伊方発電所 1 号機の廃止措置計画に関する
原子力安全専門部会報告書

伊方原子力発電所環境安全管理委員会
原 子 力 安 全 専 門 部 会

図1：廃止措置の全体概要（平成29年2月7日原子力安全専門部会資料1-2）

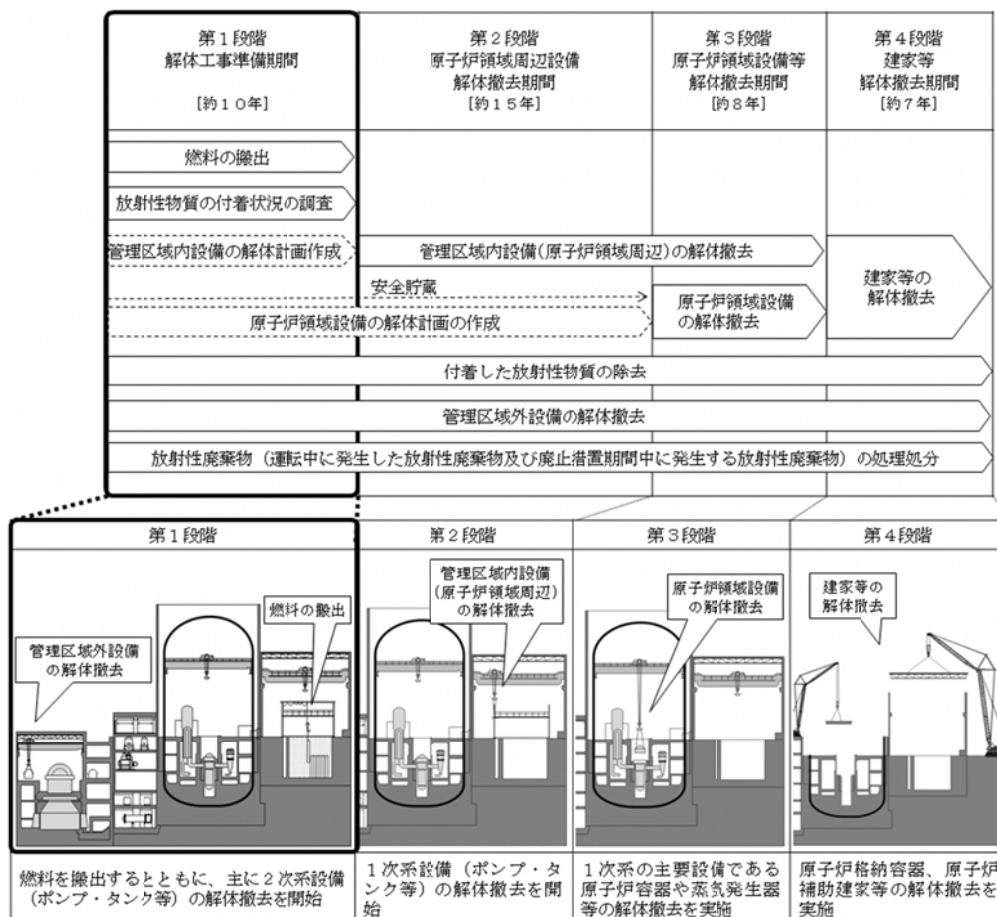
- 先行して廃止措置が決まっている原発の廃止措置期間が30年となっているところ、伊方1号機では作業員の被ばく低減のため40年をかける計画としているが、なぜ40年としているか原子炉容器等の放射化と放射性物質の付着状況を含めた被ばく量のデータを示して根拠ある説明をすべきである。

第1段階、第2段階について先行プラントで15年程度のところを25年かける計画としている。これは、安全貯蔵期間を25年と長くすることで第3段階に解体撤去を行う線量の高い原子炉領域設備（原子炉容器、炉内構造物等）及びメインループを構成する設備（蒸気発生器、一次冷却材ポンプ、一次冷却材管等）の放射能を時間的に減衰させるとともに、線量の高い箇所に特化した部分除染を行うことにより、放射線従事者の被ばく低減を図るとともに、放射性廃棄物の発生量の低減を図ることができると考えている。放射性廃棄物量の詳細については、第1段階で精査することとしており、第2段階までに報告を行う予定である。

図4：解体工事準備期間での実施事項：①燃料の搬出（平成29年2月7日原子力安全専門部会資料1-2）

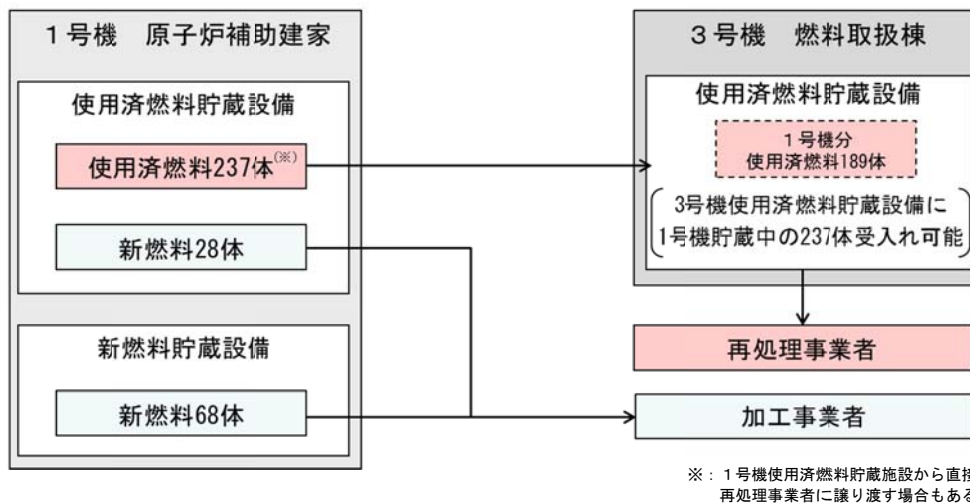
- 1号機から3号機の燃料プールへ使用済燃料の搬出作業を行う際の安全性はどのように確保されているのか。

1号機の燃料の3号機の燃料プールへの搬出作業については、構内輸送ということで既の実績がある。使う容器も従来と同じものであり、これまでと同様、使用済燃料を金属製の輸送容器に収納し、表面温度や放射線量を確認して安全に搬出作業を行っていく。

図5：解体工事準備期間での実施事項：②核燃料物質による汚染の除去（平成29年2月7日原子力安全専門部会資料1-2）

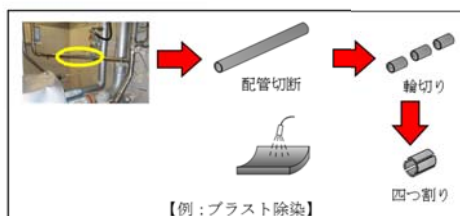
- 今後、3号機を動かしながら、1号機の廃止措置など行うため、発電所トータルの計画を立て、安全確保をしっかりと図ってほしい。【要望事項】
- 鉄鋼材料が錆びた場合、既存のブラッシングや研磨等の除染技術の技術革新について、どのように考えているか。また、化学的除染技術についてはどうか。長期間経過したときに既存技術が同じように適用できるのか。

プラント運転中において、機械的除染については、ブラストや研磨等を使用した経験がある。また、化学的除染については、全系統除染ではないが、今までも部分的な除染として再生クーラー等の除染に使用した経験がある。以上のとおり、ベースとなる技術については現時点でも所有しているが、廃止措置では大規模な除染、解体が発生することから、海外の事例や先行して廃止措置を行っているプラントの事例を参考に、必要に応じて新しい技術を採用するなど、より合理的により安全に工事を進めていく。

図8：解体に伴い発生する放射性固体廃棄物の処理区分（平成29年2月7日原子力安全専門部会資料1-2一部追記）

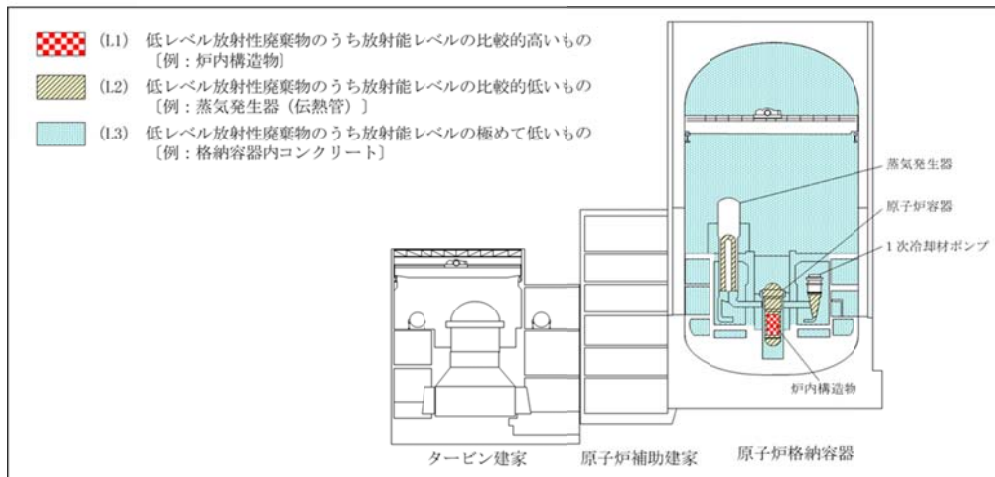
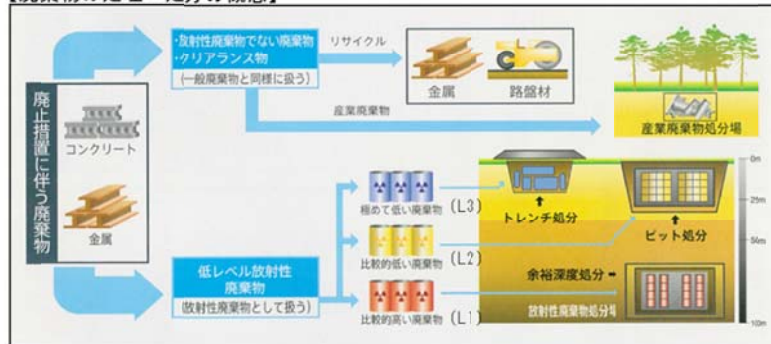
- 先行例を見ても、クリアランスレベルの廃棄物でさえ容易に処分できる状況ではなく、最後に廃棄物の問題が残る。この状況を踏まえ、放射性廃棄物の処分については、もう少し実状に沿った表現や説明をするべきである。

処分先の確保については、我々事業者が発生者責任の原則の下、しっかりと取り組んでいかなければいけないと考えている。また、廃止措置に伴い発生した廃棄物の処分に関しては、現在、運転中に発生した廃棄物処分の実績から、どのような施設設計とすべきか等の技術的な検討を行っている。今後とも、電力会社間で協力しながら、事業者が主体となって処分場の検討等を進めるとともに、一般の方々の理解促進を図る
